**NUJNO obvestilo o varnosti dobavljenega izdelka****Sistem DigitalDiagnost C50**

Pomanjkljivost pri uravnovešanju sil teleskopskega nosilca

28. februar 2023

**Referenca:** Pomanjkljivost pri uravnovešanju sil teleskopskega nosilca na sistemu DigitalDiagnost C50 (Referenca C&R 2022-PD-DXR-106)

Slika 1. Struktura teleskopskega nosilca

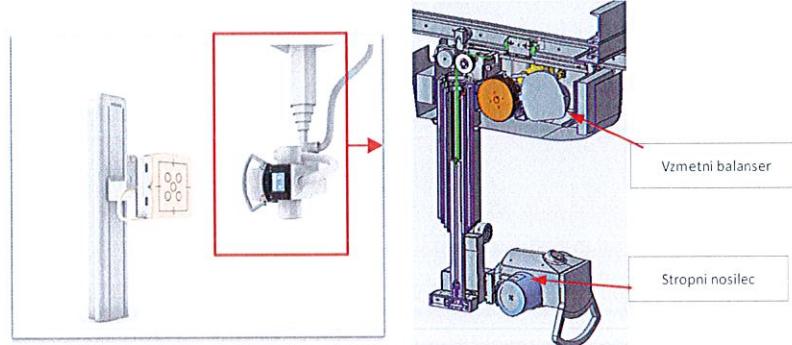
Družba Philips je odkrila pomanjkljivost, ki se lahko pojavi pri sistemu DigitalDiagnost C50, če načrtovano vzdrževanje ni izvedeno v skladu z navodili za uporabo. Če se načrtovano vzdrževanje teleskopskega nosilca ne izvaja letno, kot je določeno v navodilih za uporabo, je napenjalna sila vzemtnega balanserja v teleskopskem nosilcu zaradi običajne obrabe neizogibno vse šibkejša; zaradi tega se lahko stropni nosilec sistema DigitalDiagnost C50 nenamerno spusti, če pride do prekinitev napajanja sistema, kar lahko privede do poškodb pacientov in uporabnikov (glejte sliko 1).

- Za varno uporabo sistema upoštevajte program načrtovanega vzdrževanja v dodatku k navodilom za uporabo v Prilogi A tega obvestila.
- Če stropni nosilec ne more ostati v trenutnem položaju in se po prekinitvi napajanja sistema spusti, se obrnite na lokalnega zastopnika družbe Philips, da se dogovorite za izvedbo vzdrževanja teleskopskega nosilca.
- To *NUJNO obvestilo o varnosti dobavljenega izdelka* vstavite v dokumentacijo sistema.
- Izpolnite priloženi obrazec za odgovor stranke in ga pošljite nazaj, da potrdite, da so uporabniki pregledali in razumeli to *NUJNO obvestilo o varnosti dobavljenega izdelka*.
